**Oggetto : Piano Cimiteriale Santa Maddalena in Porto Mantovano. – Risposte ai pareri espressi da ARPA.**

OGGETTO: PIANO CIMITERIALE SANTA MADDALENA - risposte ai pareri espressi da ARPA

**Oggetto : Piano Cimiteriale del Cimitero Comunale di Santa Maddalena in Porto Mantovano. – Richiesta di parere.**

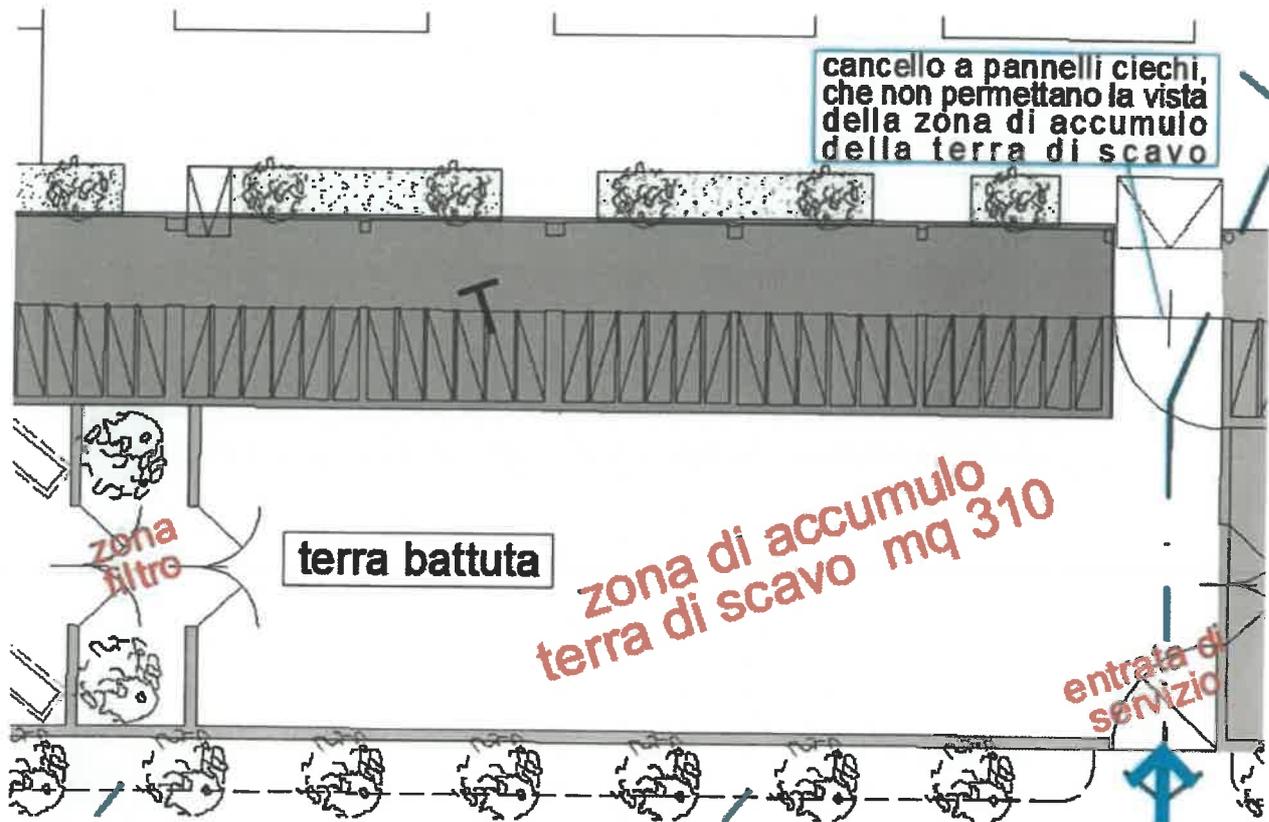
3 Circa la richiesta di **separare la zona di accumulo della terra di scavo** dalle rimanenti aree cimiteriali, con schermatura al fine di evitare la visione diretta al loro interno: si è provveduto ad imporre una caratteristica tecnica del cancello di accesso a tale area, ossia che sia dotato di pannelli ciechi che appunto non permettano la vista della zona d'accumulo della terra da scavo. Tale indicazione è contenuta in un'annotazione in riquadro, riportata presso il cancello nella planimetria di TAV. 04.2, aggiornata al MAR. 19 (allegata alla presente) e visibile nell'estratto seguente.

Negli elaborati 03.2 e 04.2 paiono previsti, nella stessa area, sia il pozzo che il futuro sistema di smaltimento dei reflui dei servizi igienici. Questa Agenzia non concorda con tale previsione in quanto potrebbe verificarsi una possibile propagazione di microrganismi patogeni; si ritiene peraltro che questo aspetto debba essere valutato unitamente alla ATS Val Padana competente a dare indicazioni relativamente agli aspetti legati alla salute ed alla igiene degli abitati.

4 circa la presenza di pozzo e impianto di fitodepurazione, come già risposto ad ATS, si sottolinea che il presente Piano cimiteriale ha l'obiettivo di indirizzare le scelte future dell'Amministrazione ma non riveste un carattere esecutivo. Saranno poi i futuri progetti esecutivi che, facendo propri i criteri fissati dal Piano, svilupperanno le singole problematiche di volta in volta. Si allega la TAV. 04.2: **aggiornamento della tavola grafica (con eliminazione della posizione della fito-depurazione)** in cui non si è ritenuto di localizzare la

vasca per l'attivazione del sistema di fito-depurazione, ma piuttosto si è stabilito il criterio che la sua esistenza sarà possibile solo nel rispetto di una distanza maggiore o uguale a m 10,00 dall'esistente pozzo artesiano. Potrebbe anche verificarsi il caso che l'Amministrazione in un tempo breve provveda a dotare il Cimitero di un allacciamento alla pubblica fognatura, fatto che priverebbe di senso l'attuale previsione della fito-depurazione per i servizi igienici, dovendovi invece attuare un altro sistema di scarico dei relativi reflui.
